**Parere n. 44 del 10 agosto 2022**

<b>Progetto</b>	<p><i>Valutazione Impatto Ambientale</i></p> <p><b>Progetto Definitivo PRG e ACC del P.M. Cagnacco ed opere sostitutive dei PL interferenti, nell'ambito del Completamento del Nodo di Udine</b></p> <p><b>ID_VIP: 8102</b></p>
<b>Proponente</b>	<p><b>RFI S.p.a. Direzione Investimenti Area Nord-Est Progetti Trieste - Venezia</b></p>

Figura 3: Progetto viabilità di raccordo SL01

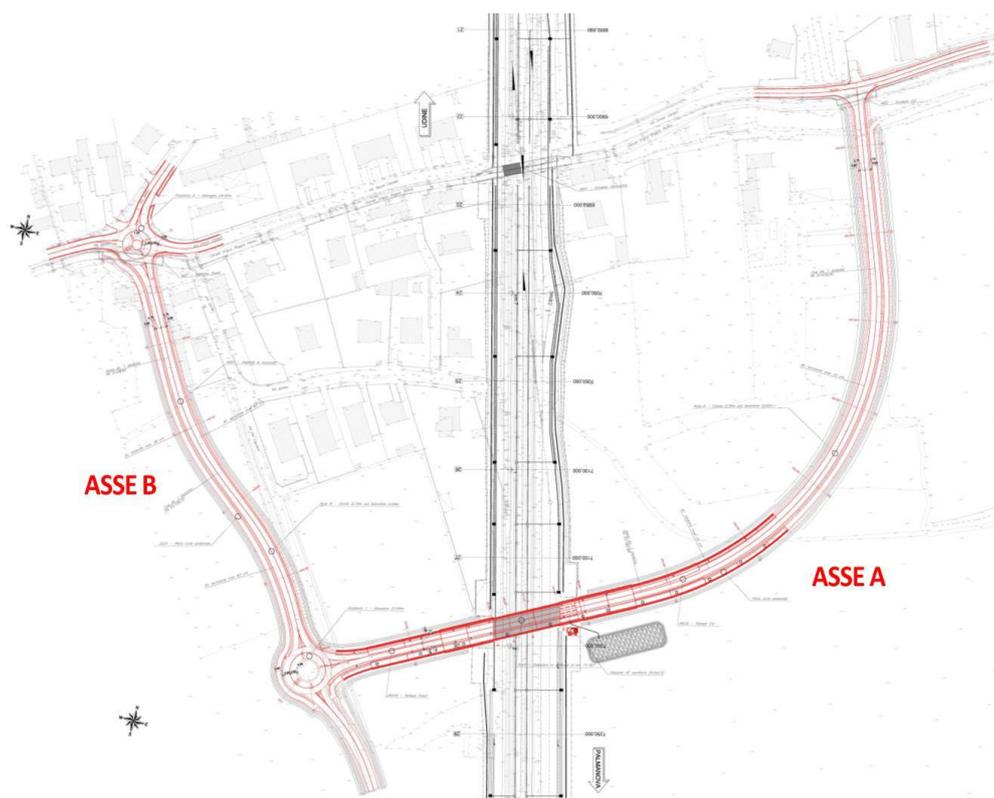
In seguito alla richiesta integrazione il Proponente ha indicato la possibilità di poter spostare la rotonda riducendo il tratto di tombamento della Roggia di Palma, ma non ha presentato alcuna bozza di ipotesi progettuale.

Dall'analisi svolta dalla Commissione emerge che i sottopassi e la relativa viabilità: interferiscono con la Roggia di Palma in tratti in terra con rive vegetate; determinano un consumo di suolo rilevante rispetto al consumo di suolo totale attribuibile all'intero intervento; non prevedono la raccolta e il trattamento delle acque di prima pioggia, prevista con dispersione del terreno; non sono pienamente coerenti con il Piano Territoriale Infra-regionale (PTI)<sup>3</sup>.

La Commissione quindi ritiene che, nelle successive fasi e comunque prima dell'inizio dei lavori, si dovrà procedere ad una revisione complessiva della viabilità prevista per la ricucitura dell'interferenza ferroviaria, necessaria per l'eliminazione dei passaggi a livello. La revisione dovrà prevedere: una riduzione della superficie di suolo occupata con l'ottimizzazione dei collegamenti e lo sfruttamento delle infrastrutture stradali esistenti; una riduzione dei tratti di tombamento della Roggia, prevedendoli solo dove strettamente necessari agli attraversamenti stradali; si dovrà valutare la possibilità di ridurre il numero dei sottopassi collocandoli preferibilmente in asse alla viabilità esistente, verificando la coerenza dei tracciati stradali con il Piano Territoriale Infra-regionale (PTI), in particolare con la variante n.7.
